N/Réf. : BXL22417_726_PU
Gest. : KD
V/Réf. : W1088/2023
Corr: Florentiny Charlene
NOVA : 04/PU/1925219

BRUXELLES. Boulevard de Waterloo, 48
(= zone de protection de l'ensemble classé du Palais d'Egmont/
Inventaire)
DEMANDE DE PERMIS D'URBANISME : d'une part, remplacer des
châssis en bois de teinte claire par des châssis en bois noir en façade
avant (mise en conformité) et d'autre part, transformer la devanture
commerciale au rez-de-chaussée et réaménager l'intérieur d'un
immeuble commercial
Demande de la Ville du 23/05/2024

Avis de la CRMS

Localisation (©Brugis), façade existante (photos CRMS, juin 2024)

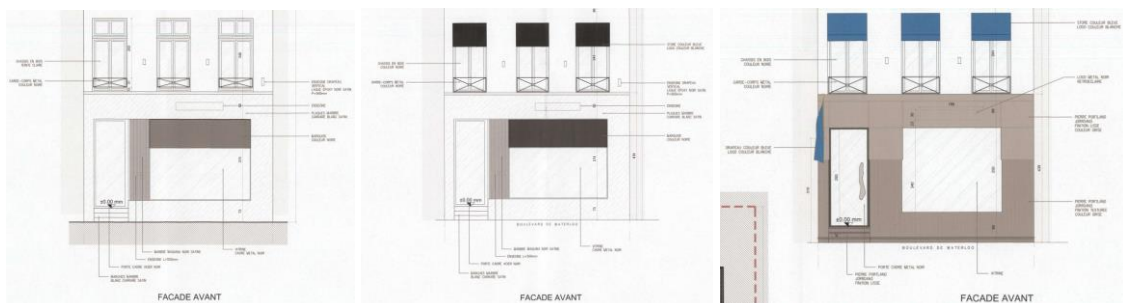
Toutefois, bien que déjà transformé, le bien présente des caractéristiques néoclassiques de belle facture, typiques de l'esthétique originelle. C'est le cas notamment de la façade avant qui forme, avec celle jumelée du numéro 47, un alignement encore homogène. Afin de rétablir l'unité de ces deux façades et maintenir les spécificités de cette première phase néoclassique du boulevard, la Commission réitère sa demande de ne pas régulariser le ton noir des châssis des étages et de rétablir leur mise en peinture claire. En ce qui concerne la finition de la devanture commerciale, elle demande de restituer un enduit de ton clair sur un soubassement en pierre bleue (pas de plaques de marbre et maintien apparent du cordon d'appui entre le rez-de-chaussée et le premier étage) pour unifier la façade. Elle préconise également une teinte claire/neutre pour les stores prévus aux étages, mieux appropriée au bâti néoclassique.
